Watertoets De Keyser te Middenbeemster

Definitief

VOF De Beemster Compagnie

Bijlage 1

Figuur 2.1 Watersysteem

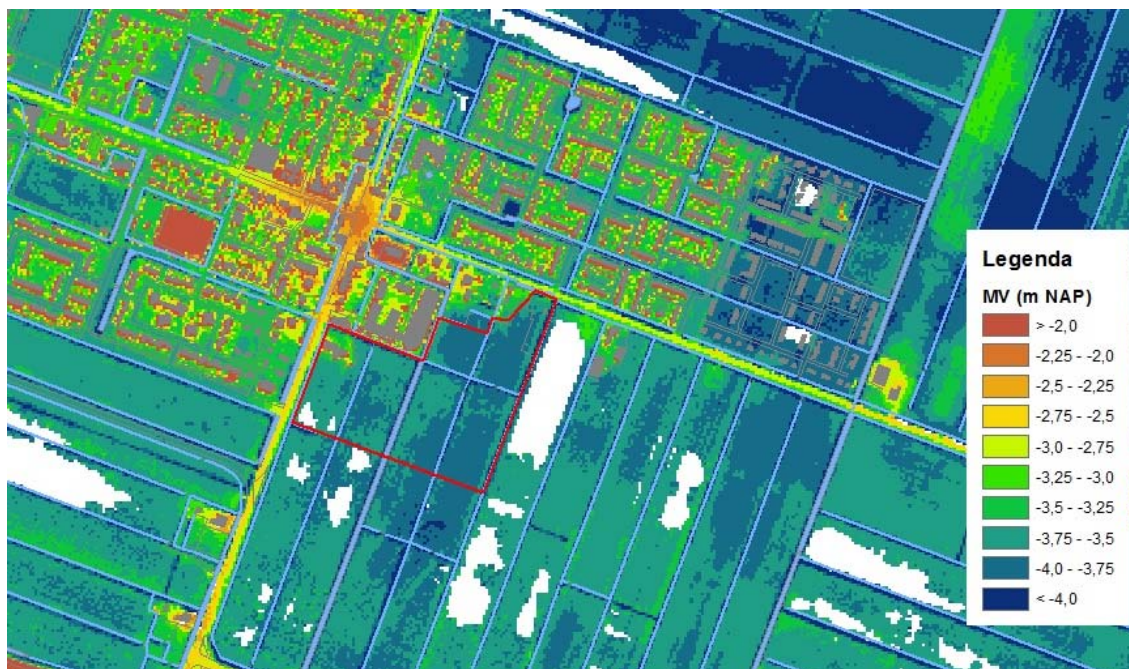
Het peilgebied wat het plangebied betreft is 5400-01 (staat nu 5400-42) en 5400-41. Het kaartje wat nu is opgenomen, is enigszins gedateerd. Bij deze reactie zit de actuele versie. Graag oude kaartje vervangen door deze versie. Toevoegen aan paragraaf 2.2: 'De waterkering ligt rondom polder De Beemster'.

In 2.1:Peilgebied 01 is het hoofd peilgebied met NAP-5,00 meter en peilgebied

5400-41 = NAP-4,45 m

Peilgebied 42 is niet van toepassing voor het plangebied.

Het plangebied valt binnen de polder De Beemster, in de peilgebieden 5400-01 en 5400-41. Peilgebied 5400-01 is het hoofdpeilgebied met peil NAP -5,00 m en peilgebied 5400-41 met peil NAP -4,45 m. De polder is onderdeel van het beheergebied van het Hoogheemraadschap Hollands Noorderkwartier. Zij is verantwoordelijk voor de waterkwantiteit, waterkwaliteit, waterkeringen en de zuivering van afvalwater. Het watersysteem in en rond het plangebied is weergegeven in figuur 2.1.

Figuur 2-1 Maaiveld met plangebied fase 1 (hoogtegegevens AHN)

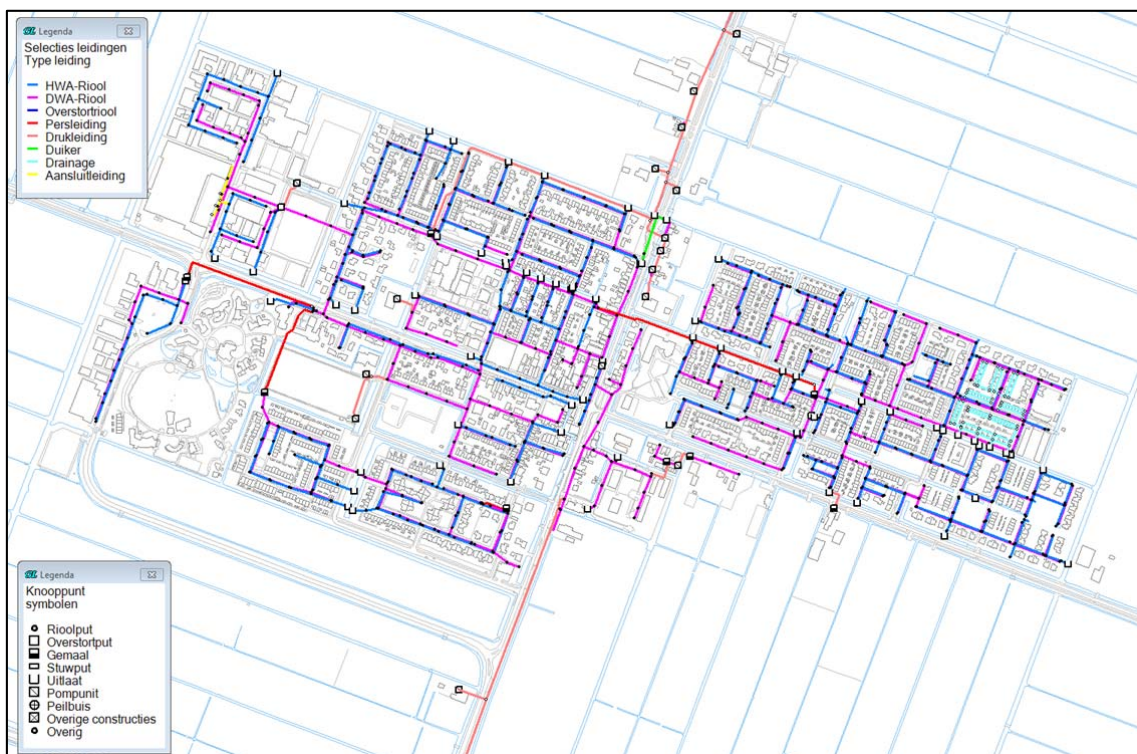
Kaartjes en rode contouren nog aanpassen op blz 6.
